Avant Projet pour l'Aménagements de l'ENS «Lac et marais de Viremont»

Décembre 2023

Phase Avant Projet Définitif

Le parking et la zone d'accueil échelle 1/250

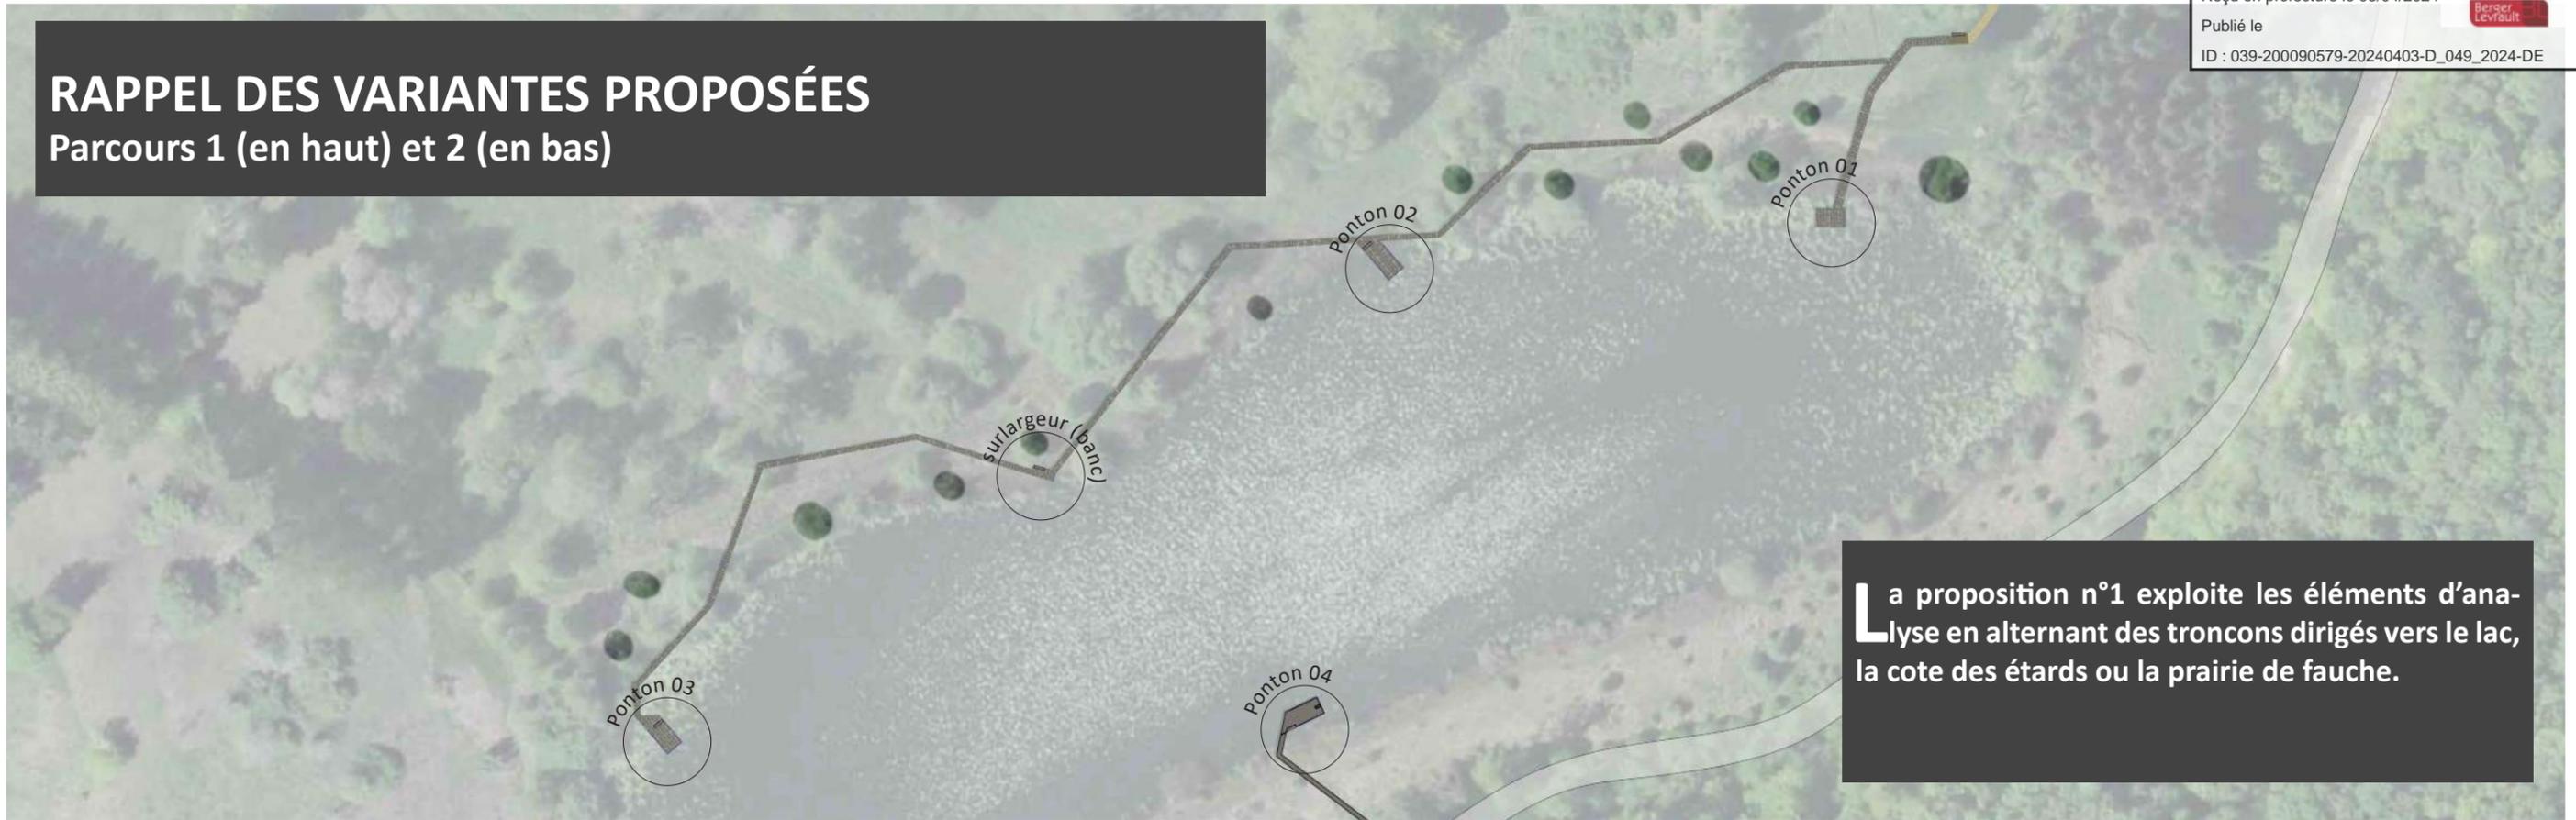
Le COPIL valide la variante n°2 avec les remarques suivantes :

- les revêtements devront rester le plus naturels possibles. Les éléments en béton sablé seront remplacés par du concassé, adapté PMR au niveau de l'emplacement réservé (à planter)
- la plateforme au niveau de la source est à retirer, l'objectif étant d'éviter que cet espace ne se transforme en espace de jeu pour les enfants
- une végétalisation des abords du parking est à prévoir, à partir du stock de graines du sol préalablement décapé et mis en protection au moment des travaux.

Parcours de visite n°1 (en haut) et zone d'accueil (en bas)

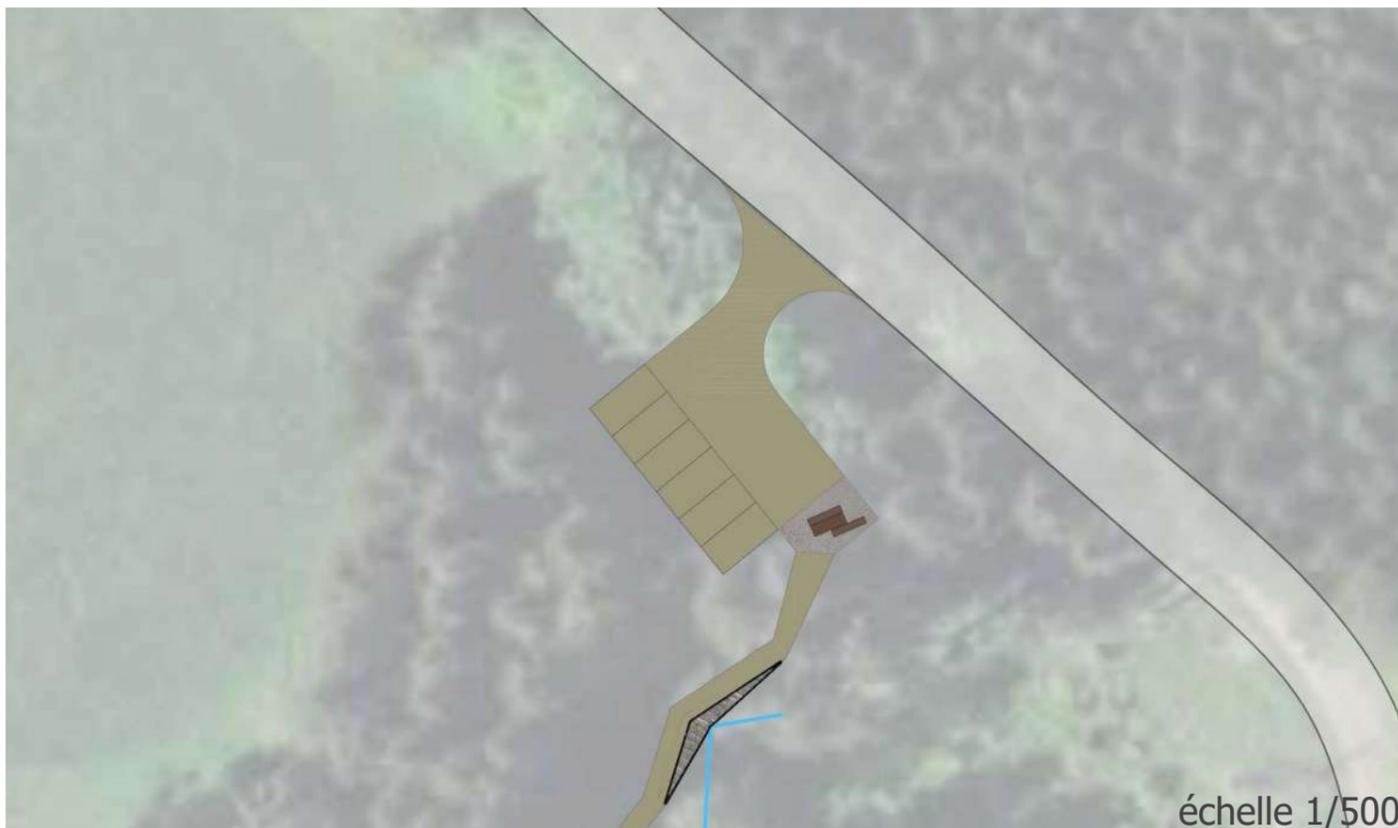
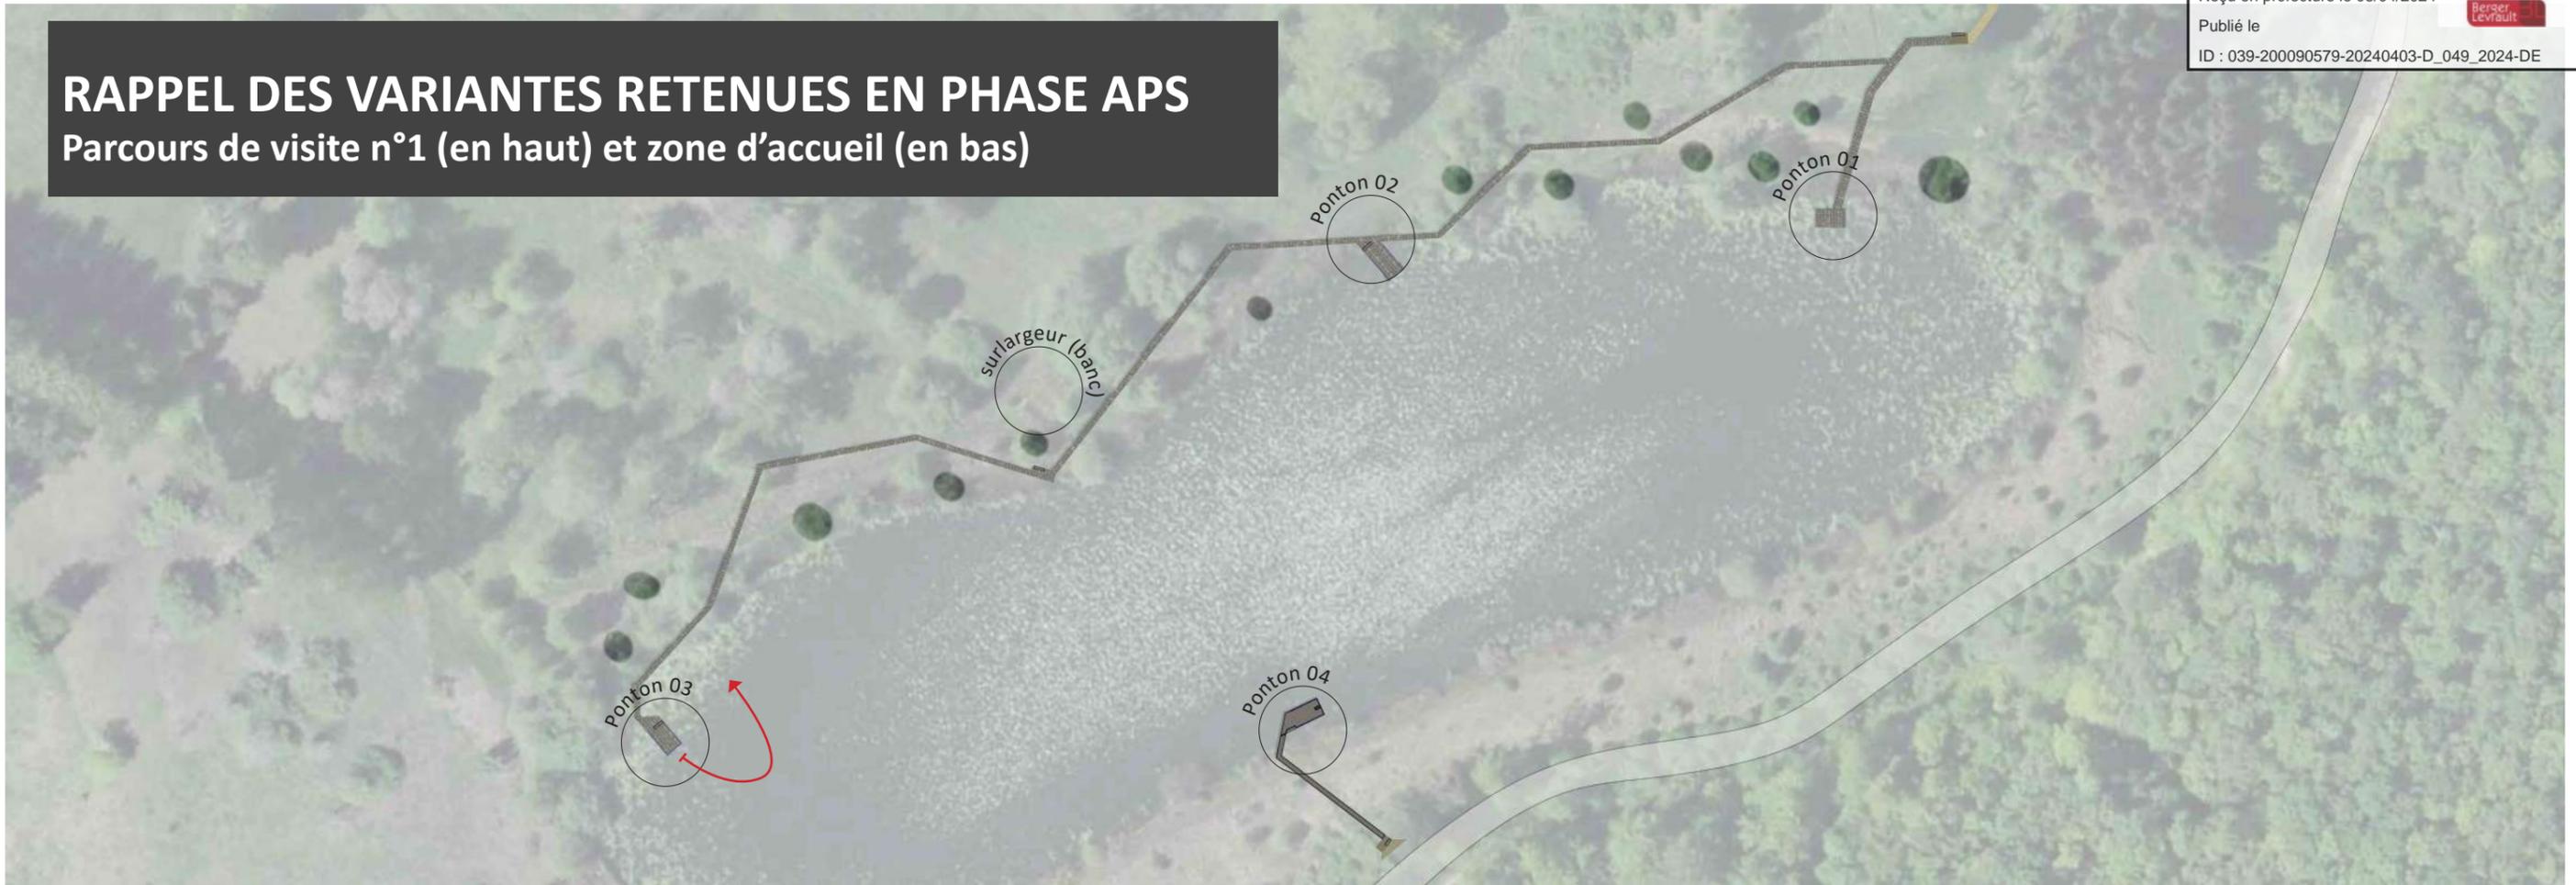
Le COPIL valide la proposition n°1 pour le parcours, associée avec la proposition n°2 pour l'aire d'accueil, les remarques suivantes :

- Le tronçon en stabilisé devra favoriser l'insertion dans le site, compte tenu des terrassements nécessaires à la mise en oeuvre d'un parcours <5% de pente.
- La jonction entre le tronçon en stabilisé et le platelage en bois devra se faire en retrait de la limite des hautes eaux.
- Le ponton 03 devra se situer de l'autre côté du Danfia et proposer 3 marches afin de permettre l'accès aux piétons
- Les élus valident la mise en place tous les 100m. de zones de croisement équipées de banc.
- L'assemblée corrige la taille des différentes plateformes, détermine les équipements à prévoir sur le parcours (mains courantes, garde corps, repose cannes et signalétique directionnelle sur plaque en dibon).
